**SANDANE TERRASSE
GLOPPEN KOMMUNE
OMRÅDESTABILITETSVURDERING**

Uavhengig Kontroll Geoteknikk

Kontroll ifølge NVE veileder 1/2019

August 2022

Bilde 2.1

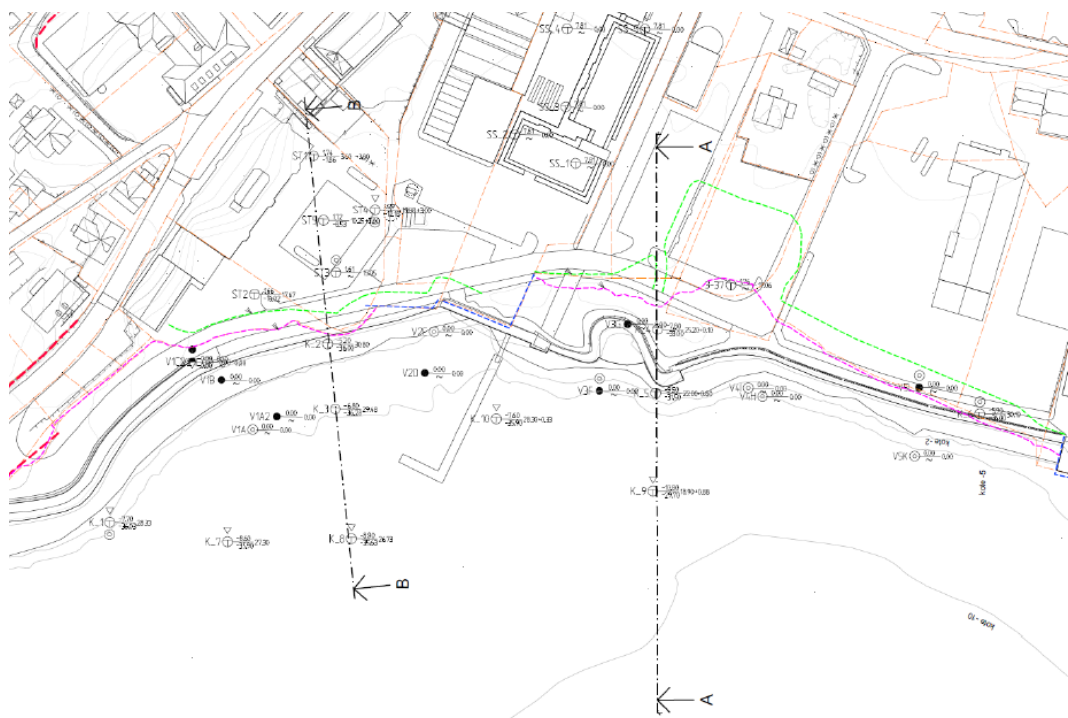
Tiltaksområdet ligger innenfor kartlagt kvikkleireområde, faresone 2412 Kråna, se bilde 2.1. Kråna er vurdert til faregrad 1 (lav), konsekvensklasse 3 (alvorlig) og risikoklasse 3.

➔ Ettersom tiltaksområdet ligger innenfor registrert faresone da fortsettes prosedyren fra steg 4 i NVE veilederen.

Bilde 2.2

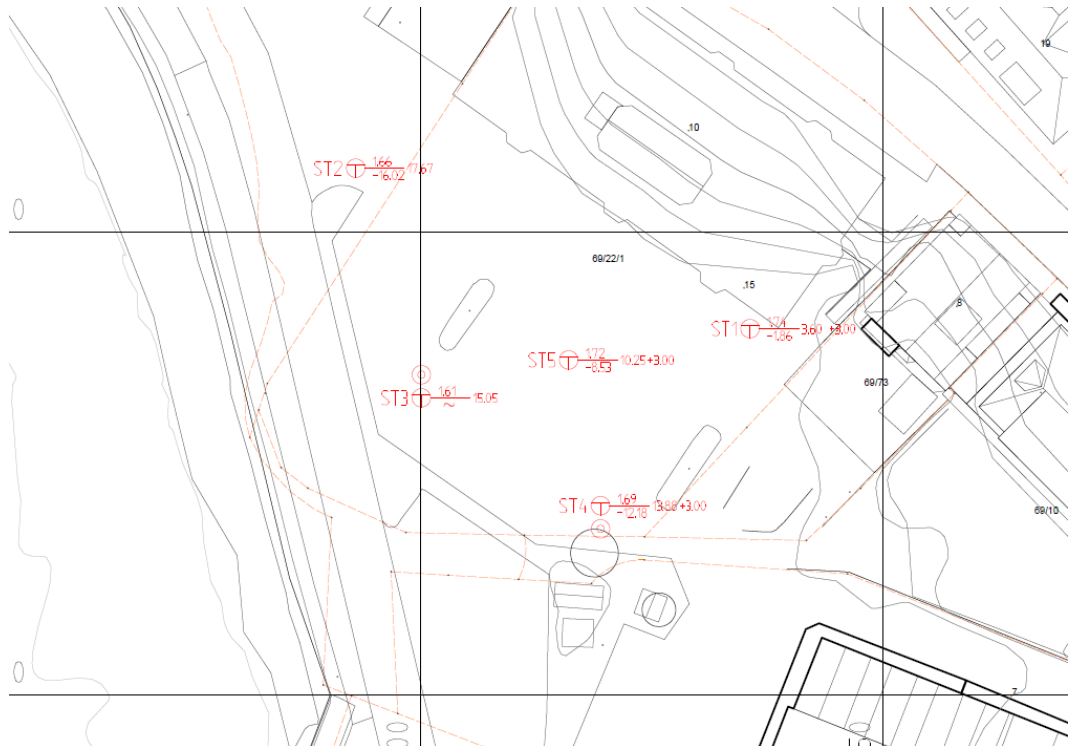
Prosjekterende har valgt to kritiske snitt mht. områdestabilitet for tiltaksområdet, se snitt A-A og B-B på bilde 2.2. Disse er valgt iht. kart fra Gloppen kommune som viser terrenghelninger brattere enn 1:20 og 1:15.

Snitt B-B strekker seg gjennom tiltaksområdet. Snitt A-A ligger sør for tiltaksområdet, men i område hvor der finnes kritisk skråning i området.

Kontrollerende er enige med prosjekterendes valg av kritiske snitt mht. planlagt tiltak.

Bilde 2.7 Kart som viser estimert utløps- og løsneområde. Kilde: Rapport [1]

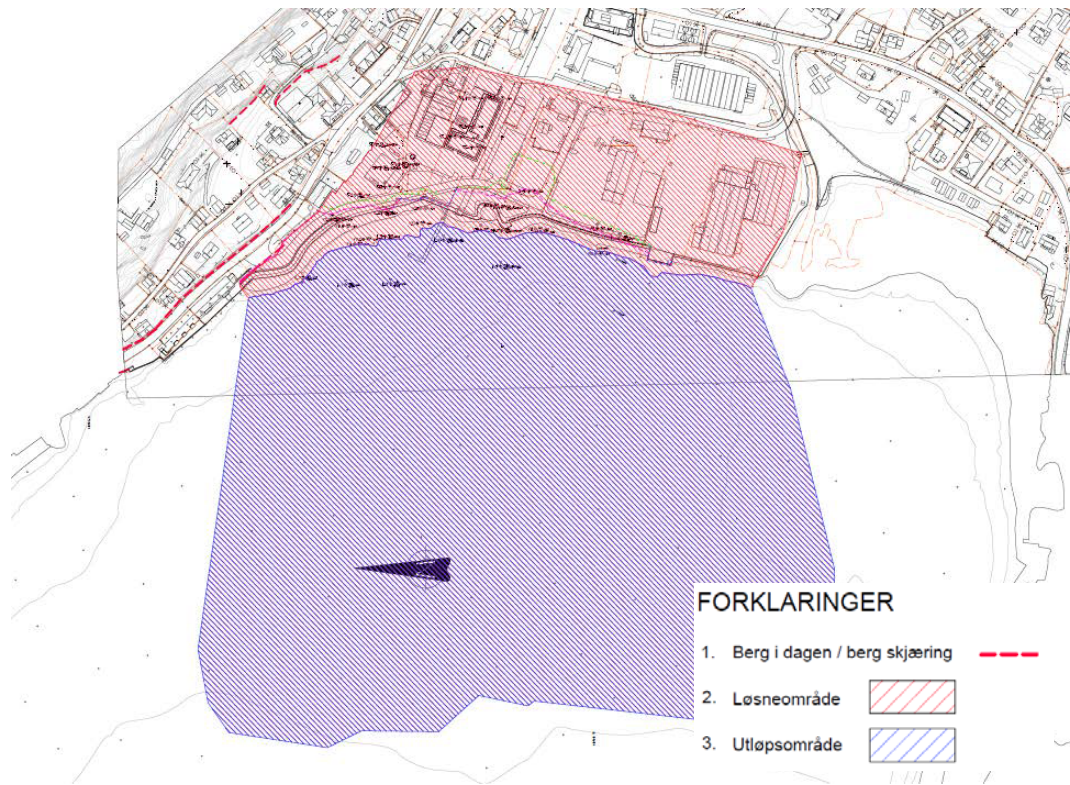
Løsneområde beregnes som 122 m og utløpsområde beregnes som 366 m. Estimert løsne- og utløpsområde er vist på kart på bilde 2.7. Kontrollerende kan ikke bemerke noe avvik ved estimering av utløps- og løsneområde.

Bilde 2.8 Beregningsresultater for snitt B-B, situasjon med ny- og påbygg og udrenert analyse. Kilde: Rapport [1]

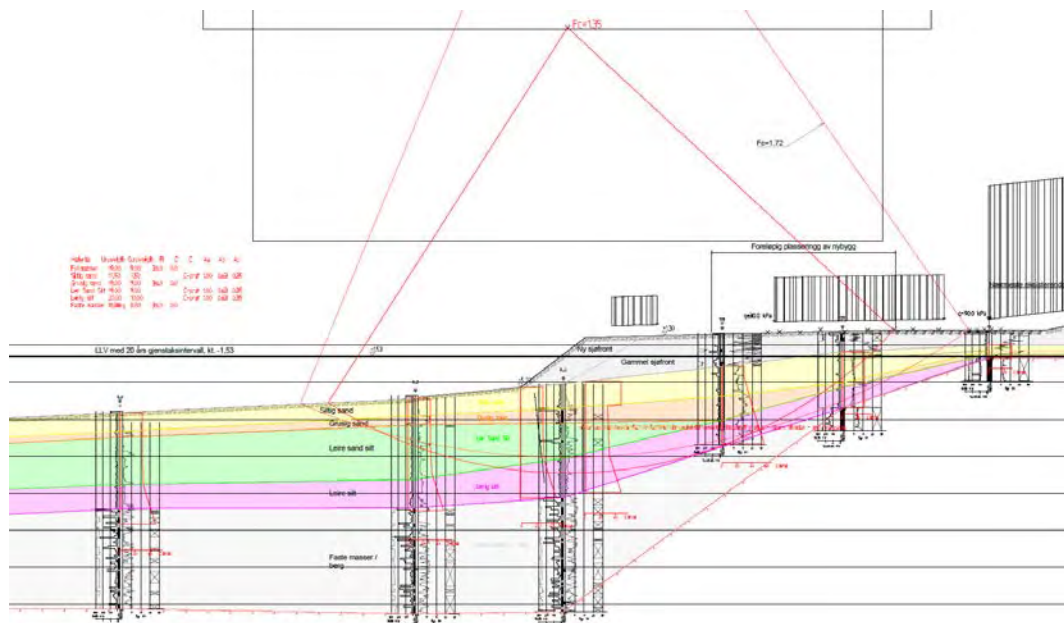
På utførte stabilitetsberegninger fra Norconsult vises det at utførte totalsonderinger brukes som grunn for lagdeling i jordprofilen, se f.eks. stabilitetsresultater fra beregningsprofil B-B for udrenert situasjon med ny- og påbygg på bilde 2.8. Ved grov stikkontroll ser det ut som lagdeling samt valg av parametere er iht. utførte undersøkelser og erfaringsverdier.

Det er i samsvar med krav i NVE veileder 1/2019. Stabilitetsberegninger viser laveste beregnet sikkerhet for begge snitt er under kravene fra NVE. Men hvor planlagt tiltak ligger utenfor influensområde av skråning, som defineres som 2H bak skråningstopp, er det tilstrekkelig at dokumentere langtidssikkerhet $F_{\phi} \geq 1,25$ og korttidsstabilitet $F_{cu} \geq 1,2$ til tiltaket ligger.

Utførte stabilitetsberegninger viser kun tilstrekkelig stabilitet for drenert-/langtidsanalyse. Stabilitetsberegninger for udrenertanalyse viser ikke tilstrekkelig stabilitet. Beregningene viser tilstrekkelig sikkerhet for planlagt påbygg, men ikke for planlagt nybygg.

Plassering av nybygget befinner seg rett innenfor 2H av kritisk skråning og vil dermed påvirke skråningen. Områdestabiliteten er ikke vurdert som tilstrekkelig for planlagt nybygg, nybygget må fundamenteres på peler eller at supplerende undersøkelser utføres for nærmere stabilitetsberegninger.

Ifølge prosjekterende kan supplerende undersøkelser, på sjø og land, mulig medføre bedre styrkeparametere og dermed gi økt beregnet sikkerhet. Stabilitetsberegninger viser at planlagt nybygg kan ikke direkte fundamenteres, nybygget må f.eks. fundamenteres på peler.
